Circular N° 7 /18

**LICITACION ABREVIADA N° J8A70170
PLAZA**

Objeto: **RETIRO TOTAL DE UN ASCENSOR HIDRÁULICO Y EL SUMINISTRO, ADECUACIÓN, INSTALACIÓN Y MANTENIMIENTO INTEGRAL DE UN ASCENSOR NUEVO ELECTROMECÁNICO DE ALTA GAMA, EN EL COMPLEJO TORRE DE LAS TELECOMUNICACIONES SITO EN GUATEMALA 1075 ESQUINA PARAGUAY.-**

ACLARACIÓN SEPTIMA

Anexo II

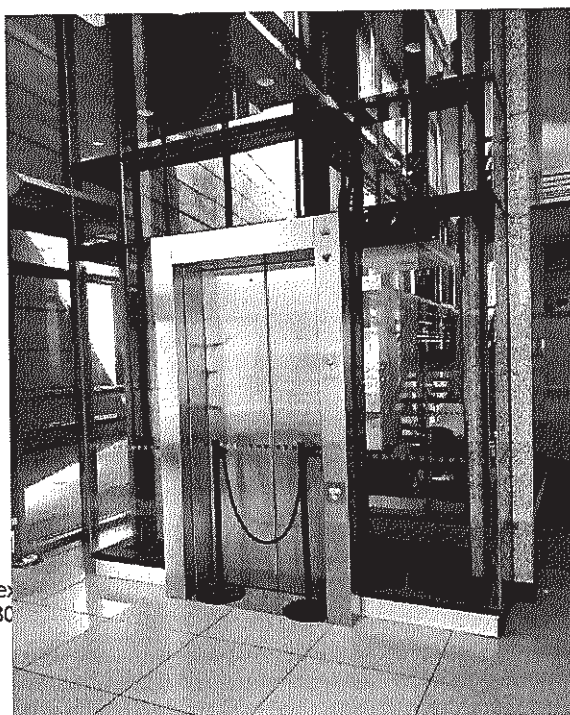
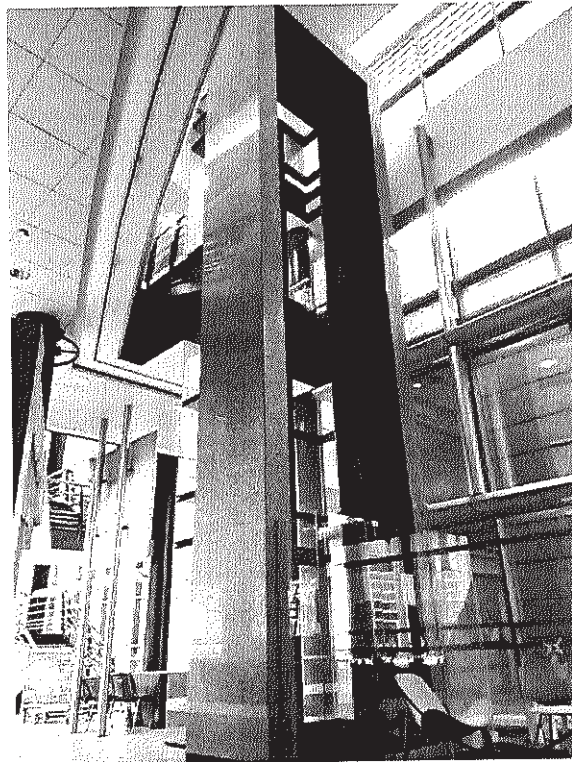
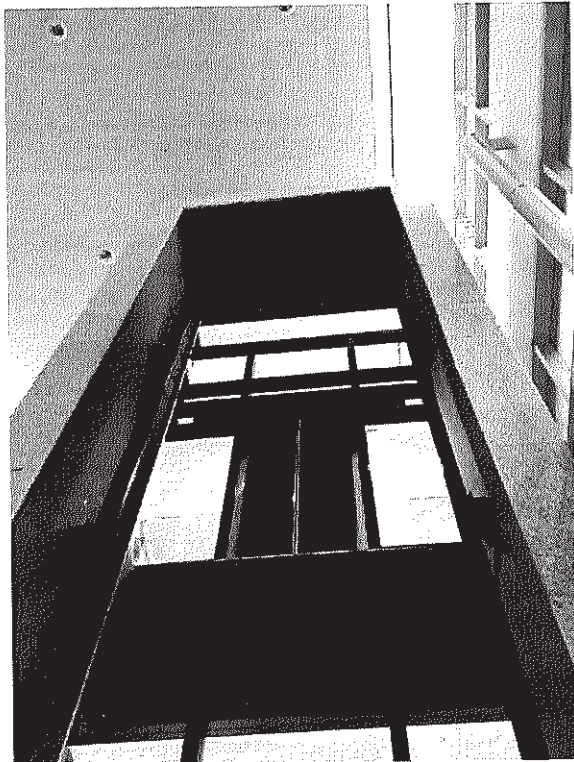
Se deberá realizar todas las adecuaciones edilicias del ducto y sus adyacencias existentes (a modo de referencia se incluirá modificaciones en pavimentos, cerramientos verticales, carpintería metálica, vidrios, etc.).

Estas adecuaciones se deberán resolver de forma tal que se modifique lo menos posible la imagen actual del ascensor, buscando a su vez la mayor área vidriada posible de manera de mantener las características panorámicas del ascensor.

A modo de referencia, se deberán incluir las obras como ser, modificación del palier en SS de acuerdo al Art. D4216.10 del Decreto 34.812, adecuación y modificación del ducto, revestimiento para ocultar los componentes del ascensor que puedan afectar la imagen pura del volumen actual del ascensor panorámico, etc.

En anexo 2 se adjuntan fotos de la zona a intervenir.

Anexo III - Planos

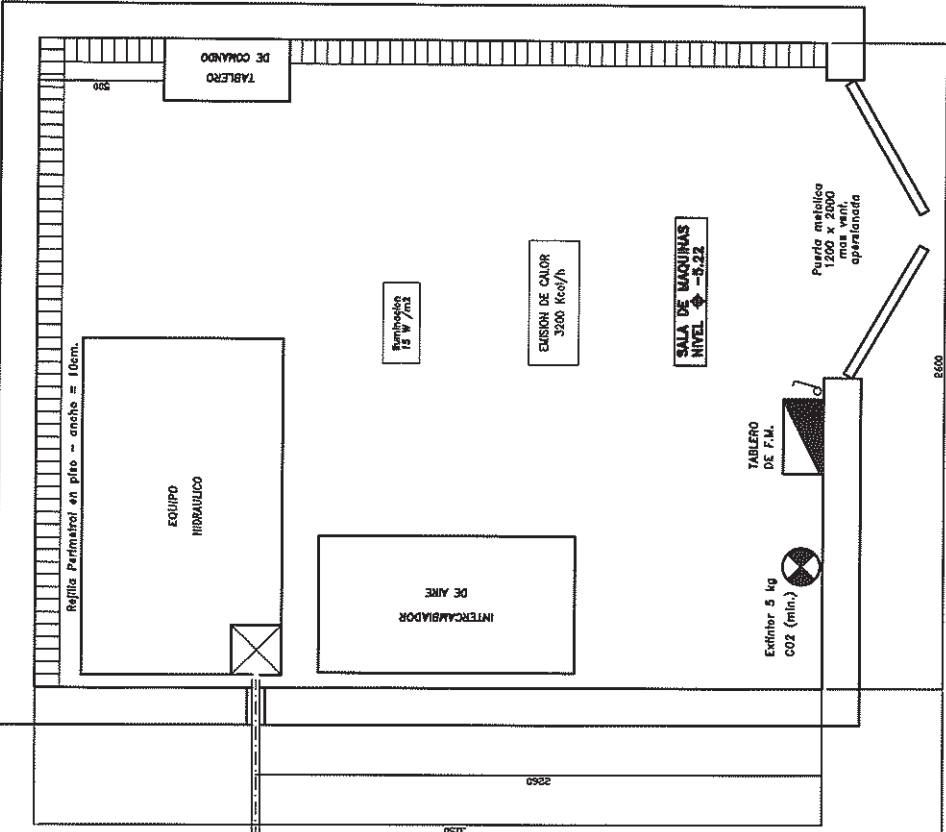
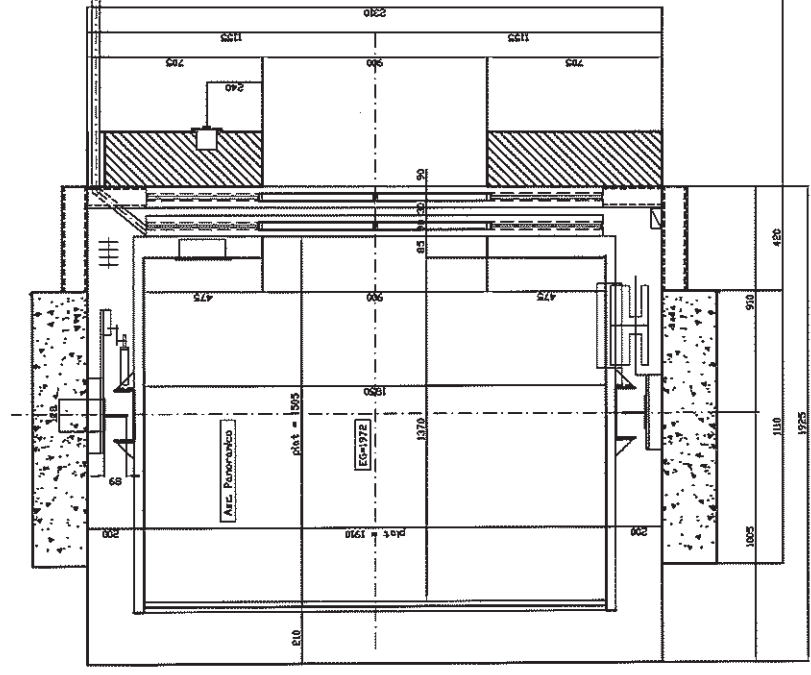
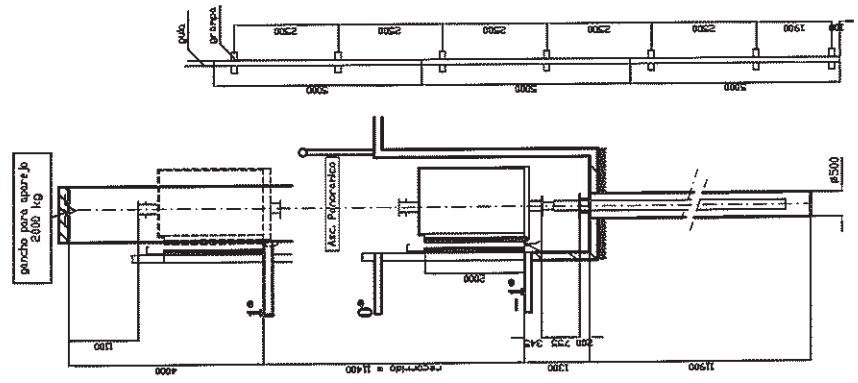
Pregunta 1: Podemos contar con un plano de corte y planta del pasadizo del ascensor existente??

Respuesta 1: Se adjunta plano en Anexo III.
